Sitzung des Gemeinderates

Drucksachen-Nr. GR-2021-ö-025

Gestaltung Marktplatz

**- Antrag der Fraktion BÜNDNIS 90 DIE GRÜNEN vom
26.04.2021**

PROJEKT | 19-064-005 | MARKTPLATZ - ISNY
 LAGEPLAN MIT ARCHÄOLOGIE UND SPARTEN
 FLÄCHE SÜDÖSTLICH VON HALLGEBÄUDE

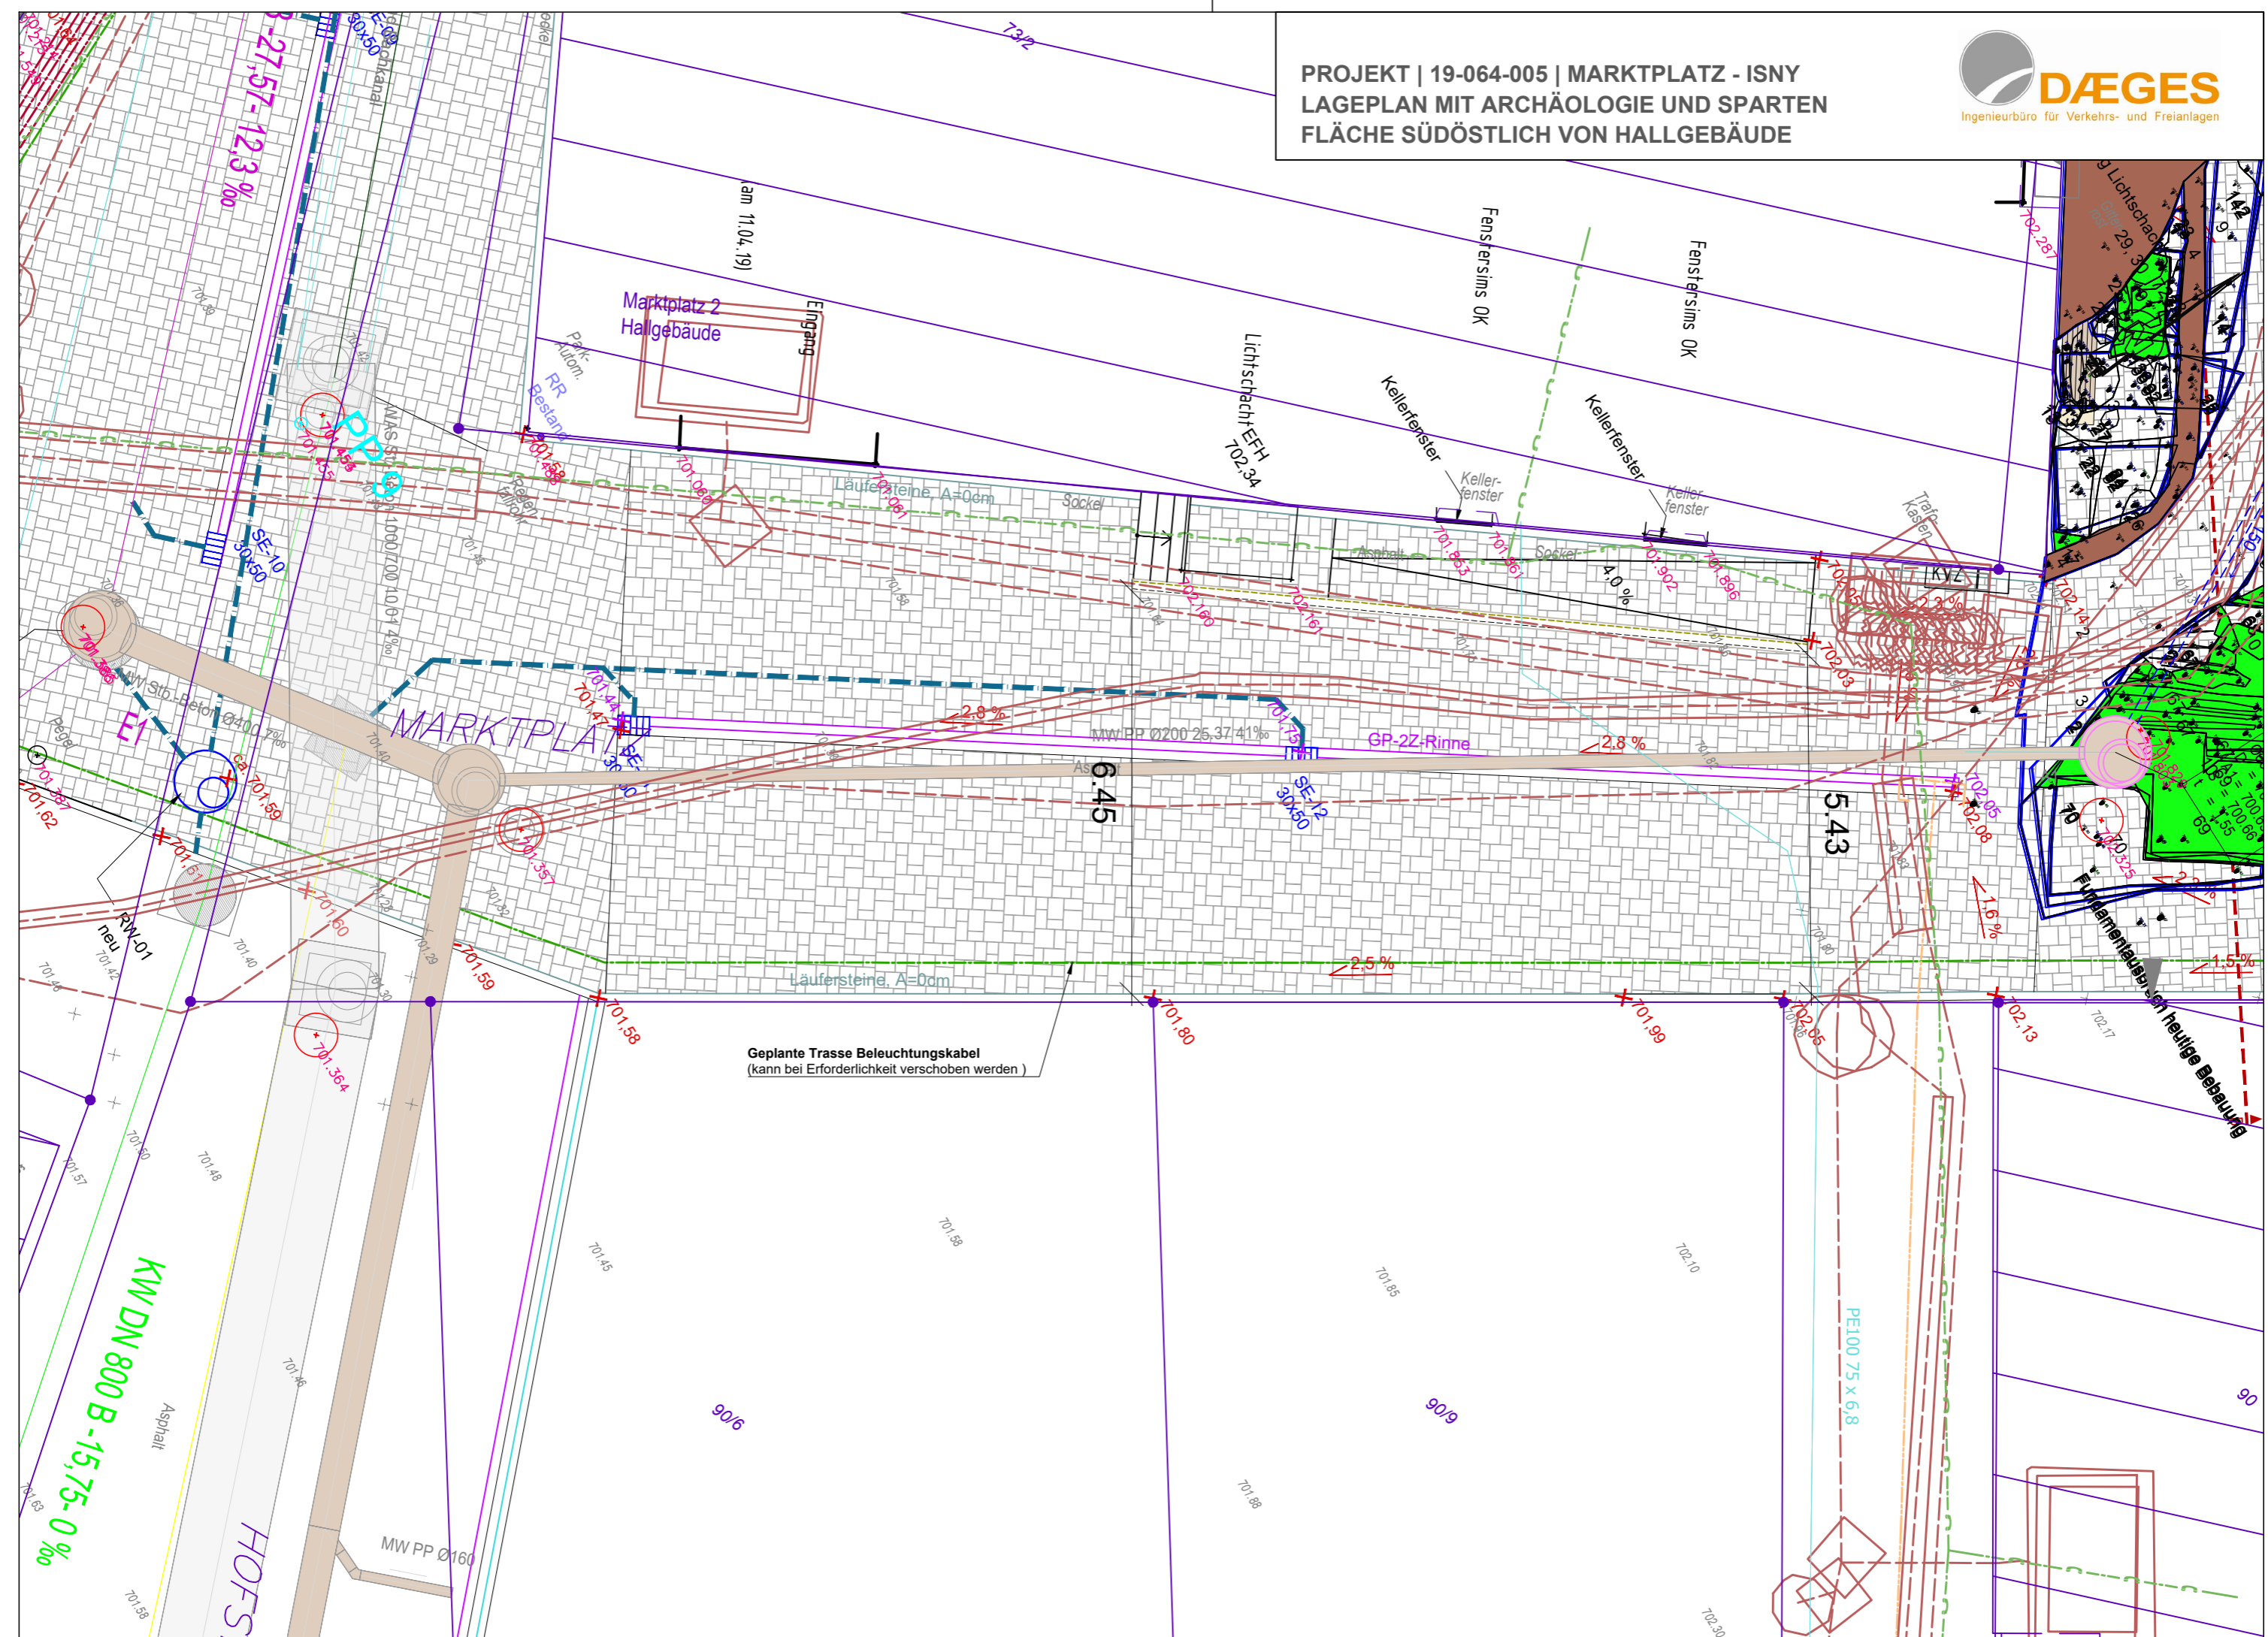
3. Der Durchgang auf der Südseite des Hallgebäudes gehört ebenfalls zum Gestaltungsbereich Marktplatz und dürfte breit genug sein, um auch hier Baumpflanzungen zu realisieren. Ob dies auch vom Untergrund her möglich wäre, ist zu prüfen.

Der Bereich zwischen Hallgebäude und Kiesparkplatz wurde bereits auf die Realisierbarkeit von Baumstandorten geprüft. Auch in diesem Bereich sind sehr viele Leitungen verbaut (siehe Anlage 2). Lediglich an der Grundstücksgrenze zum Kiesparkplatz wäre es möglich, Bäume zu pflanzen. In Anbetracht der Tatsache, dass das Grundstück mittelfristig bebaut werden soll, ist es nicht zielführend, dort Baumstandorte herzustellen, welche im Zuge der Bauarbeiten wieder zerstört werden.
